AUTORITÀ DI BACINO DELLA PUGLIA

OGGETTO: Istruttoria relativa alla modifica di perimetrazione ai sensi degli artt. 24 e 25 della N.T.A. del PAI di un'area compresa nel territorio comunale di Massafra (TA) tra la Gravina Capo di Gavito e la Gravina di Palombaro - Assetto Idraulico.

Figura 1. Bacini di riferimento calcolati dalla STO

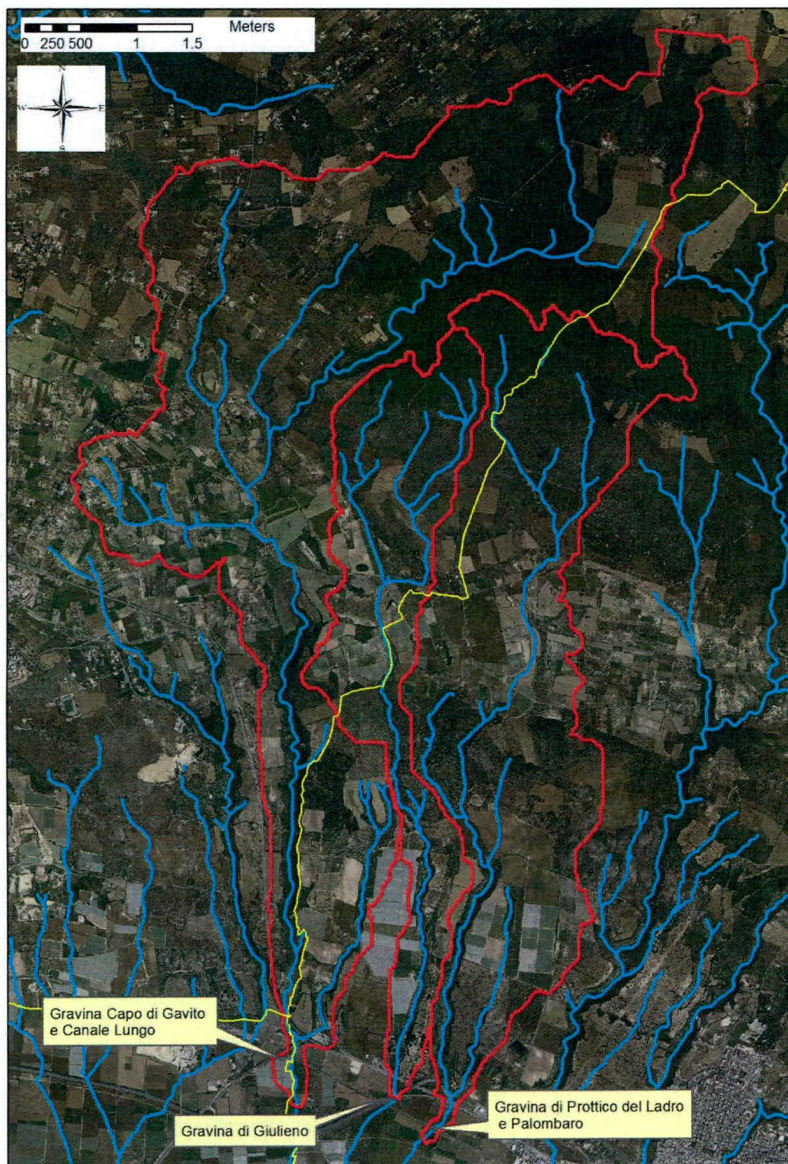
I tre bacini idrografici riportati in figura 1 presentano un'estensione tale che la parte più a monte interessa il territorio comunale di Mottola (nella figura il limite comunale è rappresentato dalla linea gialla).

I dati desunti dalle valutazioni idrologiche effettuate hanno ribadito e confermato le valutazioni eseguite nei precedenti studi specialistici che hanno prodotto le risultanze contenute nel PAI vigente.

Figura 3. Attraversamenti idraulici, stradali e ferroviari (in verde) utili alla modellazione idraulica

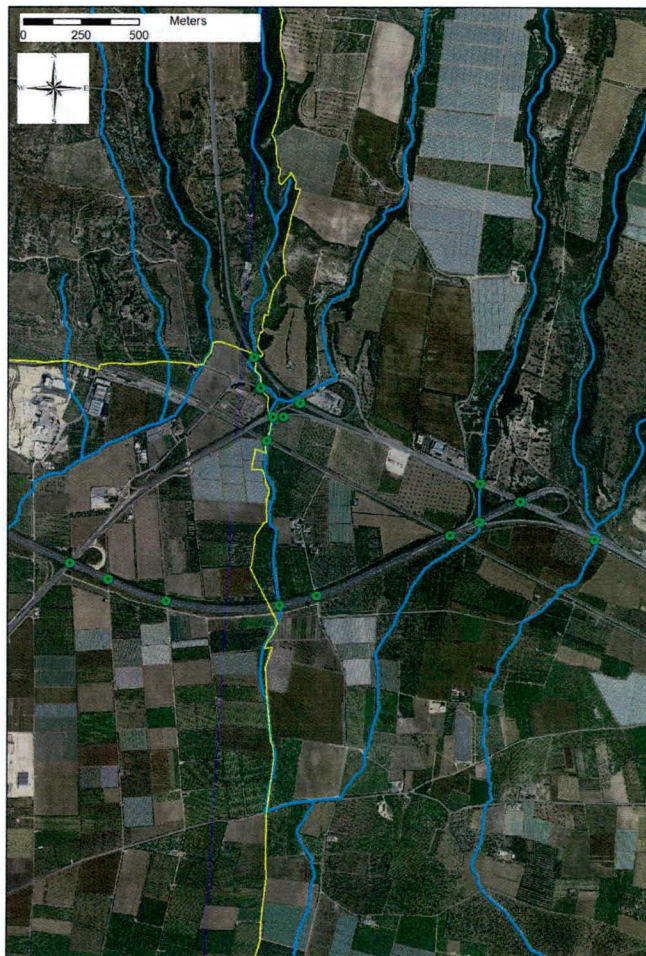
La modellazione bidimensionale ha permesso la corretta valutazione degli effetti di laminazione determinati dalla presenza di ostacoli trasversali al libero deflusso della corrente. Gli attraversamenti valutati nel modello di calcolo sono riportati nella figura seguente.

Sono stati considerati anche gli attraversamenti stradali e ferroviari in quanto, gli stessi costituiscono un collegamento idraulico diretto con le aree poste a valle, anche in considerazione del fatto che molti di questi collegano aree separate dal rilevato autostradale che in tale tratto risulta essere alto diversi metri.

Figura 5. Proposta di modifica PAI.

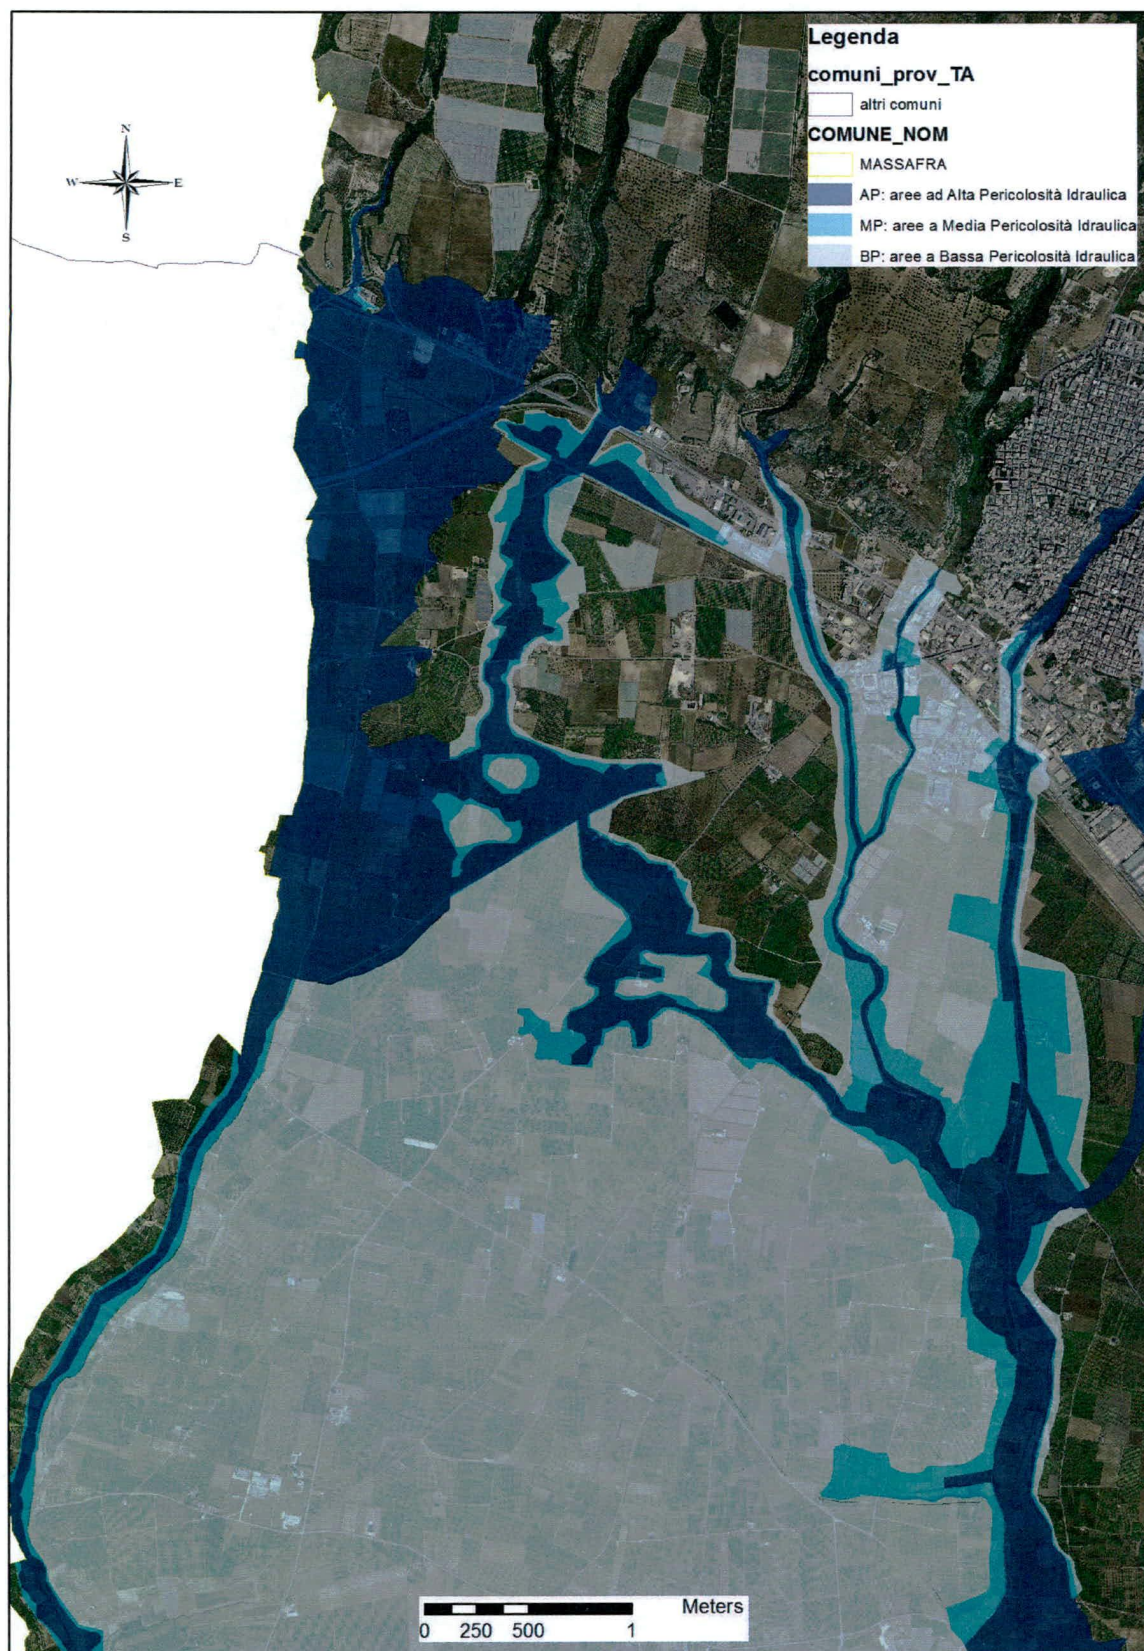
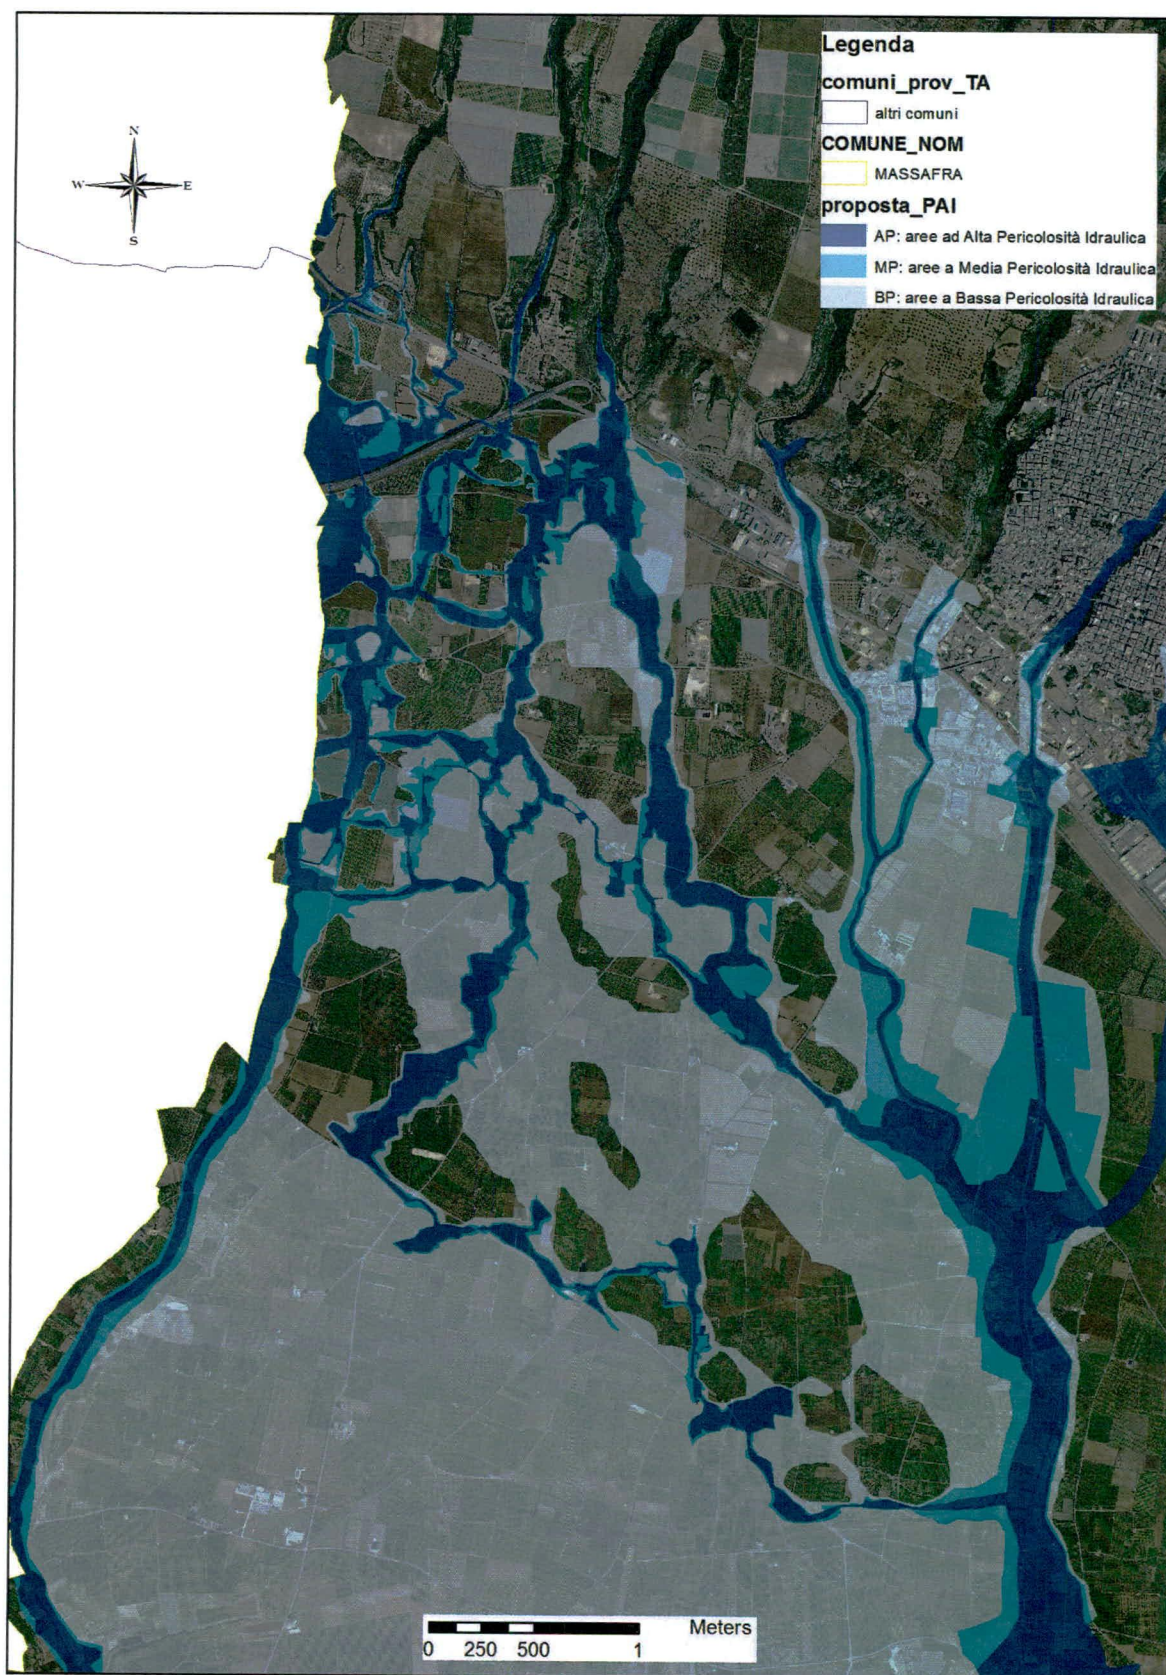
Di conseguenza, si propone la perimetrazione idraulica così come desunta dalla verifica interna della STO.

Di seguito si riportano gli stralci cartografici della pericolosità idraulica vigente e della proposta di perimetrazione.

Le aree poste al di fuori del dominio di calcolo bidimensionale rimangono invariate ai fini del PAI

Pertanto, per quanto su detto, si propone alla Commissione ex art. 25 delle NTA del PAI la modifica ed il conseguente aggiornamento del PAI vigente ai sensi degli artt. 24 e 25 delle NTA.
